Abschn./ Pkt	Regelung alt	Regelung neu (in rot)	Änderungsgrund/Anmerkungen
2.1 Eisenbahnverbindung	Die Strecke ist Bestandteil der Europäischen Hochgeschwindigkeitsstrecke Paris – Brüssel – Köln – Frankfurt.	Die Strecke ist Bestandteil der europäischen Hochgeschwindigkeitsstrecke Paris – Brüssel – Köln – Frankfurt.	Berichtigung der Rechtschreibung

zur Stellungnahme  
22.06.2023

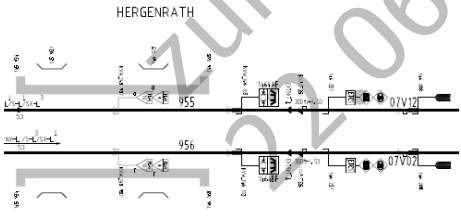
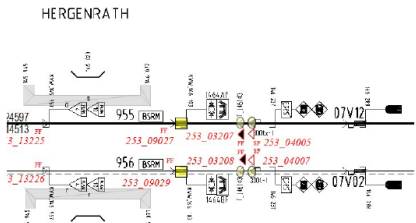
Abschn./ Pkt	Regelung alt	Regelung neu (in rot)	Änderungsgrund/Anmerkungen
3.11 Störungen in Verbindung mit den Zugsicherungssystemen	<p><b>1) <u>Störungen während den Transitionen</u></b></p> <ul style="list-style-type: none"> <li>➤ <u>in Richtung Belgien → Deutschland</u></li> <li>• In dem Fall, wo die Transition nicht zur PZB erfolgen kann, findet eine Transition zu einem niedrigeren Zugsicherungssystem statt.</li> <li>➤ aus Richtung der L3 → Deutschland</li> <li>• In dem Fall, wo die Transition vom ETCS L1 zu PZB nicht möglich ist, findet eine Transition zu TBL1+ statt.</li> <li>• In dem Fall, wo die Transition vom ETCS L1 zu TBL1+ nicht möglich ist, findet eine Transition zu TBL1 oder zu ETCS L0 statt. In diesem Fall ist die Fahrzeugeinrichtung des Tfz als gestört anzusehen (siehe Punkt 3).</li> </ul> <p>Wenn keine Transition stattfindet und das ETCS L1 am Ende der ETCS-Zone aktiv bleibt, hält der Triebfahrzeugführer die Fahrt an und wendet die nationalen Vorschriften von Infrabel an.            Für die Weiterfahrt gelten die jeweiligen Einschränkungen des manuell gewählten Zugsicherungssystems.</p>	<p><b>1) <u>Störungen während den Transitionen</u></b></p> <ul style="list-style-type: none"> <li>➤ <u>in Richtung Belgien → Deutschland</u></li> <li>• In dem Fall, wo die Transition vom ETCS L1 zu PZB nicht möglich ist, findet eine Transition zu TBL1+ statt.</li> <li>• In dem Fall, wo die Transition vom ETCS L1 zu TBL1+ nicht möglich ist, findet eine Transition zu TBL1 oder zu ETCS L0 statt. In diesem Fall ist die Fahrzeugeinrichtung des Tfz als gestört anzusehen (siehe Punkt 3).</li> </ul> <p>Wenn keine Transition stattfindet und ETCS L1 am Ende der ETCS-Zone aktiv bleibt, hält der Triebfahrzeugführer die Fahrt an und wendet die nationalen Vorschriften von Infrabel an.            Für die Weiterfahrt gelten die jeweiligen Einschränkungen des manuell gewählten Zugsicherungssystems.</p>	<p>Veränderung der Aufzählung, da auf beiden belgischen Strecken (L 3 und L37) in Richtung Deutschland ETCS L2 in Betrieb genommen wird</p>

Abschn./ Pkt	Regelung alt	Regelung neu (in rot)	Änderungsgrund/Anmerkungen
noch 3.11 Störungen in Verbindung mit den Zugsicherungssystemen	<p>➤ <u>aus Richtung der L37 → Deutschland</u></p> <ul style="list-style-type: none"> <li>• In dem Fall, wo die Transition zur PZB nicht möglich ist, findet eine Transition oder Weiterfahrt unter TBL1+ statt.</li> <li>• Wenn eine Fahrt unter TBL1+ nicht möglich ist, setzt das Tfz seine Fahrt mit einem niedrigeren Zugsicherungssystem fort. In diesem Fall ist die Fahrzeuginrichtung des Tfz als gestört anzusehen. (siehe Punkt 3)</li> </ul>	<p>➤ <del>aus Richtung der L37 → Deutschland</del></p> <ul style="list-style-type: none"> <li>• <del>In dem Fall, wo die Transition zur PZB nicht möglich ist, findet eine Transition oder Weiterfahrt unter TBL1+ statt.</del></li> <li>• <del>Wenn eine Fahrt unter TBL1+ nicht möglich ist, setzt das Tfz seine Fahrt mit einem niedrigeren Zugsicherungssystem fort. In diesem Fall ist die Fahrzeuginrichtung des Tfz als gestört anzusehen. (siehe Punkt 3)</del></li> </ul>	<p>Wegfall, da auch auf der L 37 in Richtung Deutschland ETCS L2 in Betrieb genommen wird</p>
